# STELLUNGNAHME zur UVP-DOKUMENTATION

## NEUE REAKTOREN in DUKOVANY

Nürnberg, 15.12.2017

### Dukovany-1

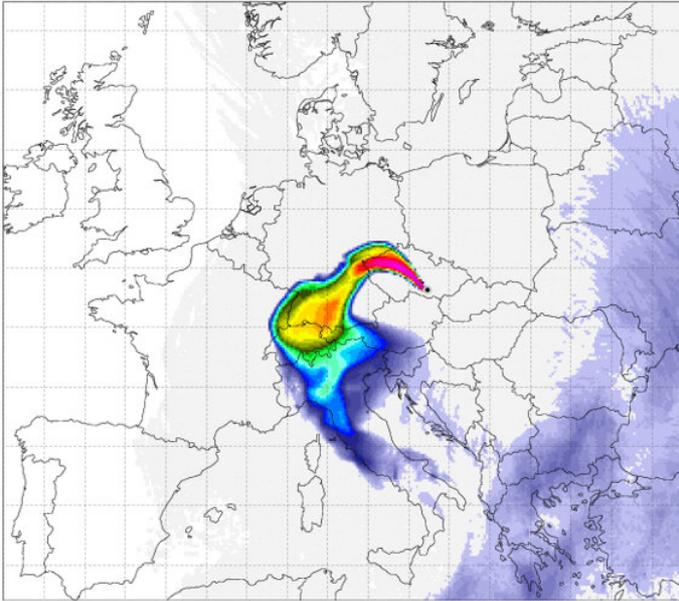
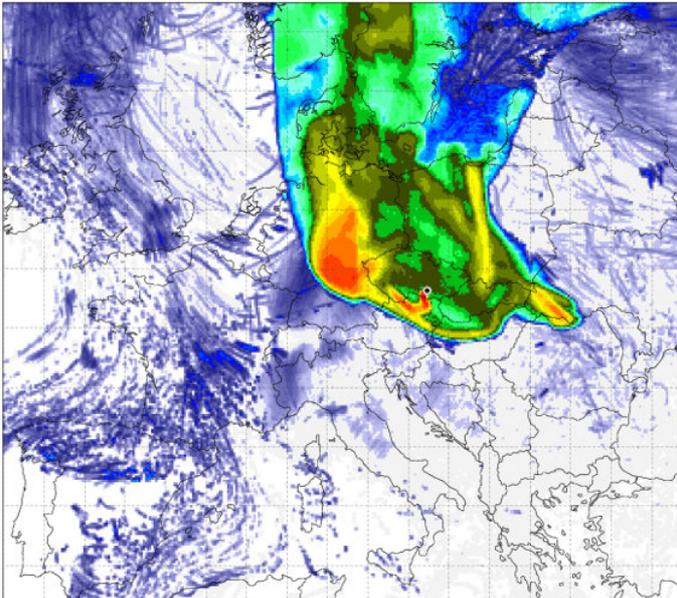
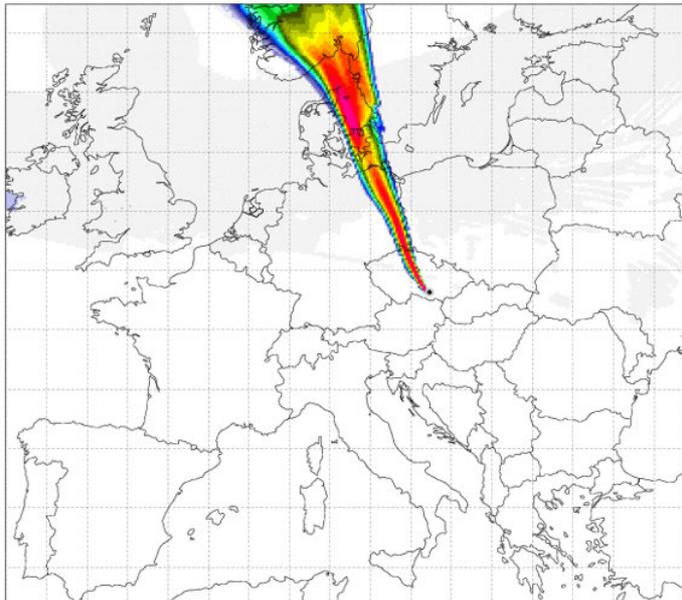
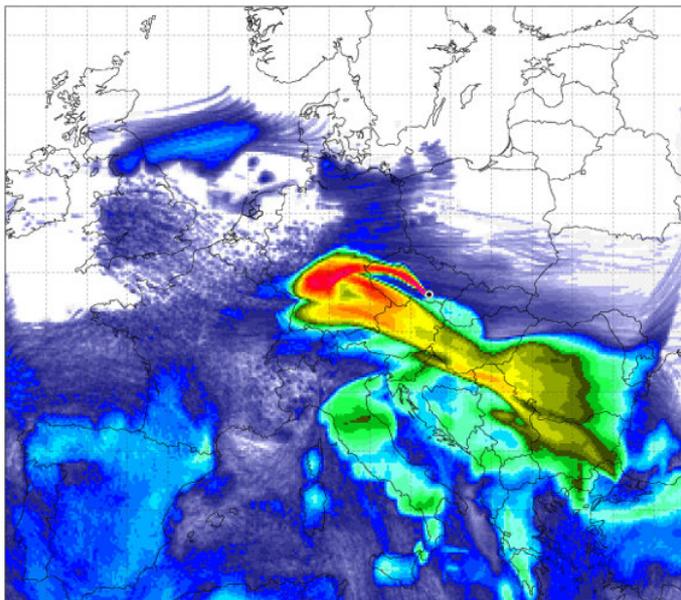
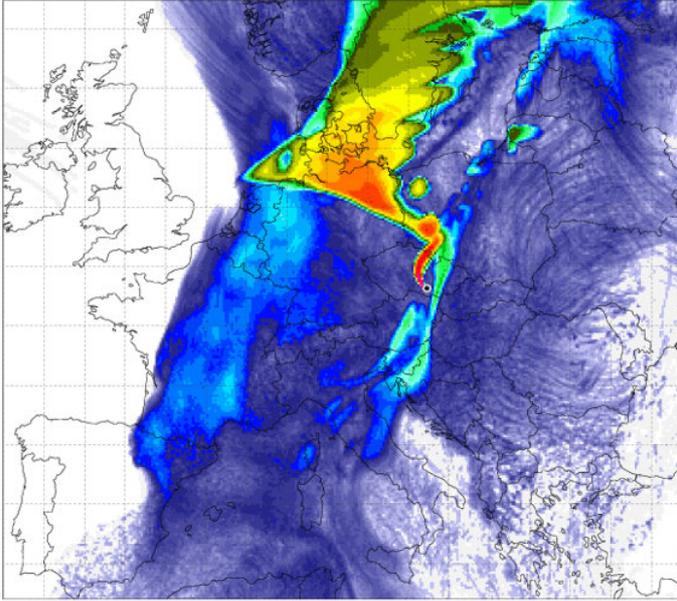
Die folgenden flexRISK-Karten<sup>9</sup> zeigen jedenfalls beispielhaft, dass es durchaus **reale Wettersituationen** gibt, die bei einem großen oder sehr großen Austritt an Radionukliden zu einer großräumigen Belastung Deutschlands führen können, und zwar aller Teile Deutschlands. Die größte Kontamination erfolgt in den lila Bereichen, gefolgt von rot, gelb, grün, die niedrigsten Kontaminationen sind blau gefärbt.

Diese Karten geben eine gute Vorstellung davon, dass weite Teile Deutschlands und Europas durch einen schweren Unfall in Dukovany stark betroffen sein können, wenngleich der genaue Grad an Betroffenheit hier nicht simuliert werden kann, der vom Inventar des Reaktors, von den Sicherheitsvorkehrungen, von der Art des schweren Unfalls, von der aktuellen Wettersituation und der Menge an freigesetzten Radionukliden abhängt. In Abhängigkeit von Wetterfaktoren wie Windrichtung, -geschwindigkeit und Niederschlägen kann es in allen Teilen Deutschlands zu teils erheblichen Kontaminationen kommen. Es ist nicht möglich einen Radius anzugeben, außerhalb dessen man vor Kontaminationen sicher sein kann.

**Die Ergebnisse der Berechnung für einen schweren Störfall müssen bis zu einer solchen Entfernung vorgelegt werden, dass überprüft werden kann, ob Teile Deutschlands landwirtschaftliche Gegenmaßnahmen einleiten müssten.**

**Figure 9.3** ▶ Water use for electricity generation by cooling technology

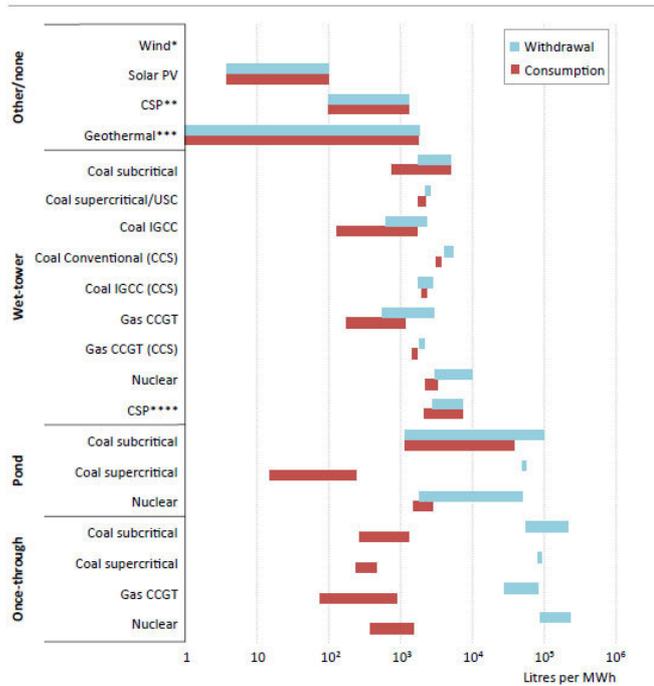
Es ist vollkommen unbegründet davon auszugehen, warum der *abnormale Betrieb*, d. h. **Störfall oder Unfall** nicht mit dem Minimaldurchfluss zusammenfallen sollte und es wird dazu keinerlei Erklärungsversuch abgegeben. Auch sehr knapp kalkuliert ist das klimatische Szenario mit dem erwarteten Temperaturanstieg von +2 °C, das der Berechnung der Wasserverhältnisse an der Jihlava zugrunde gelegt wurde. Bei den +2 °C handelt es sich um das politisch vereinbarte Ziel der Staatengemeinschaft, aber leider würde die Weiterführung der aktuelle Klimapolitik zu einem höheren Anstieg führen, für diesen Fall ist mit +3,2 °C weltweit, lokal noch darüber hinaus bis Ende des Jahrhunderts zu rechnen. Dadurch könnte bereits in 30 Jahren mit Folgen der +2 °C Erwärmung zu rechnen sein. Auch aus diesem Grund bietet ein AKW **keine sichere Energieversorgung** innerhalb der nächsten 80 Jahre und daher sollte eine **Alternativenprüfung** gemacht werden, da die

Atomenergie zu den Energieformen mit dem höchsten Wasserverbrauch zählt. Ein An- und Abfahren bzw. Leistungsreduktion eines Atomkraftwerks in Abhängigkeit von der **Kühlwasserverfügbarkeit** bewusst einzuplanen ist trotz der Behauptungen der Hersteller, dass die neuen Reaktoren dafür geeigneter wären als die alten, sicherlich nicht sinnvoll und auch als Sicherheitsrisiko zu werten.
